三菱産業用換気送風機 産業扇通信

エア－搬送ファン 耐熱・耐湿・耐塩害用 仕様一部変更のご案内

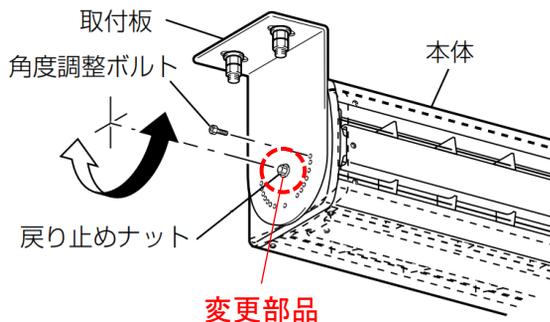
平素は三菱産業用送風機に格別のご高配を賜り厚く御礼申し上げます。
さてこの度、エア－搬送ファンの一部機種につきまして、取付板の戻り止めナット部のワッシャーを変更いたします。
ご迷惑をお掛けして誠に申し訳ございませんが、ご理解賜りますようお願い申し上げます。

変更前	変更後
外観		
材質	SUS	同左
外径	22.3mm	17mm
板厚	1.5mm	1.6mm
